Fiche d'instructions

Support de cuve - Remplacement du joint supérieur

Figure 1

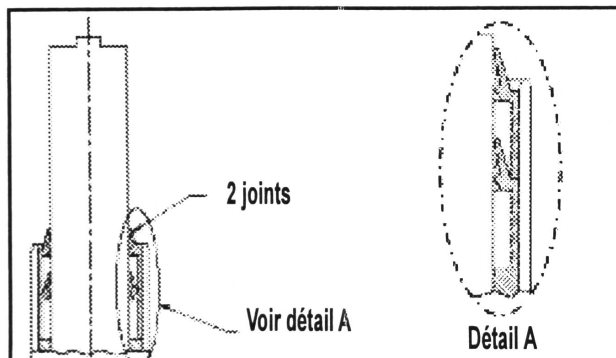
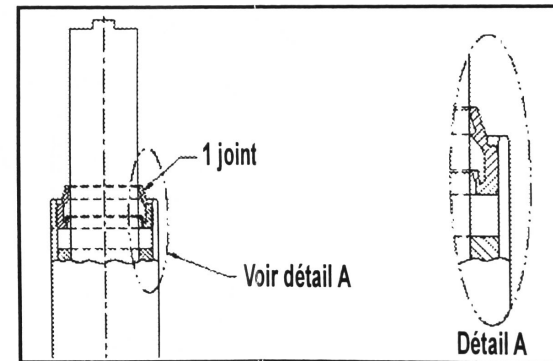
1. La laveuse peut comporter un (1) joint ou (2) joints supérieurs pour le support de cuve. Lors du remplacement, si la laveuse comporte deux (2) joints (voir *Figure 1*), veiller à enlever les deux (2) joints; cet ensemble de 2 joints sera remplacé par un unique joint comportant 2 lèvres de contact (nouvelle conception) (voir *Figure 2*). Si la laveuse est déjà dotée d'un unique joint supérieur, effectuer le remplacement selon les indications de la *Figure 2*.
